Keuringsverslag van een elektrische laagspanning- en zeer lage spanningsinstallatie

NIET CONFORM

Straatnaam de Croixlaan
 Huisnummer 45
 Busnummer -
 Postcode 1910
 Gemeente Berg
 Land België

Controlebezoek van een huishoudelijke installatie volgens (KB 08/09/2019) - AREI Boek 1- 6.5. en 4.2.4.3.

Afbeelding schakel- en verdeelbord:

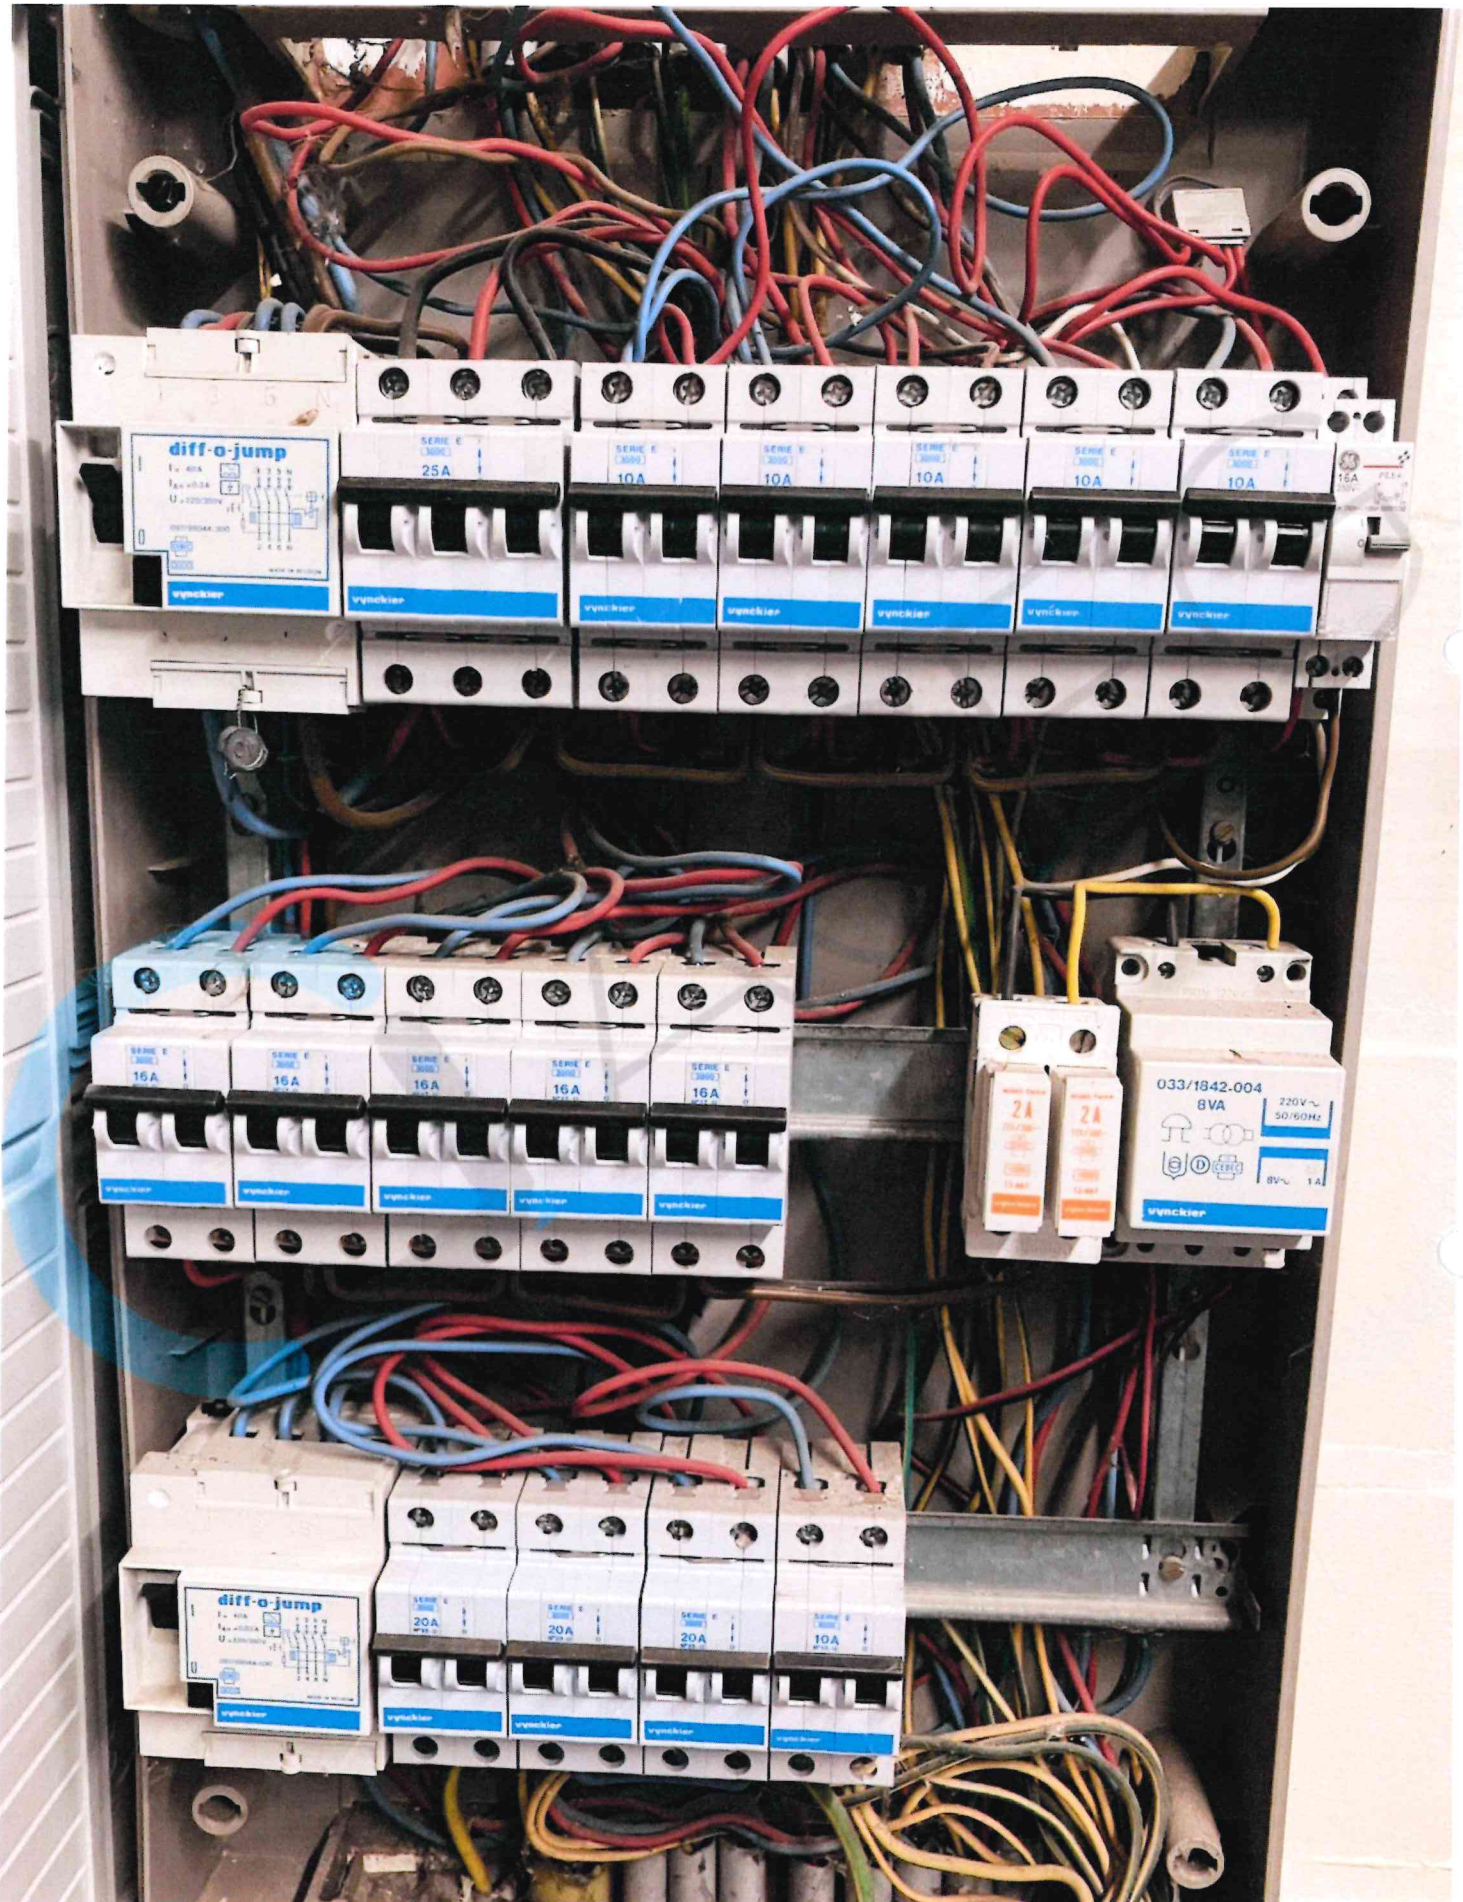
12.02 De continuïteit van equipotentiaal en/of beschermingsgeleiders zijn niet gewaarborgd. (Boek 1 Onderafdeling 5.3.5.3.G. en 5.4.3.5)

14.01 Hoofdequipotentiaal verbindingen dienen verwezenlijkt worden, ontbreken, zijn niet geel-groen, onvolledig, <6mm². (Boek 1 Onderafdeling 5.4.4.1. en 5.1.6.2)

15.10 Niet gebruikte invoeringen van het verdeelbord zijn niet correct of onvoldoende afgedicht. (Boek 1 Afdeling 5.1.4. en 4.2.2.3.)
